SERVICE-INFO

Tekniska och utseendemässiga ändringar i avlänkningsrulle 532 0410 20

532 0410 20

Bild 2: 532 0410 20 – nytt utförande

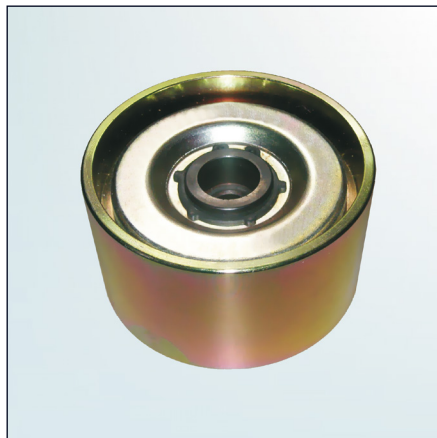
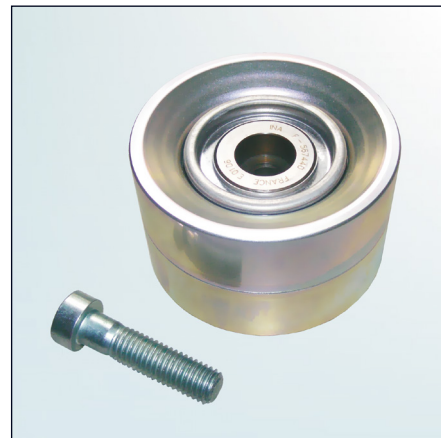
Inom ramen för löpande produktutveckling har förändringar utförts hos avlänkningsrulle med best. nr. 532 0410 20.

Denna serviceinformation beskriver utseendemässiga skillnader hos tidigare och nyare utförande. Förutom vad beträffar ändring i tillverkningen, utmärker sig det nya utförandet av lägre vikt (657 g mot 966 g hos det tidigare utförandet).

Som tillägg levereras också en skruv M10x40 (se bild 2). Denna skruv ersätter fästskruven M10x35, med vilken den tidigare rullen var monterad (se bild 1).
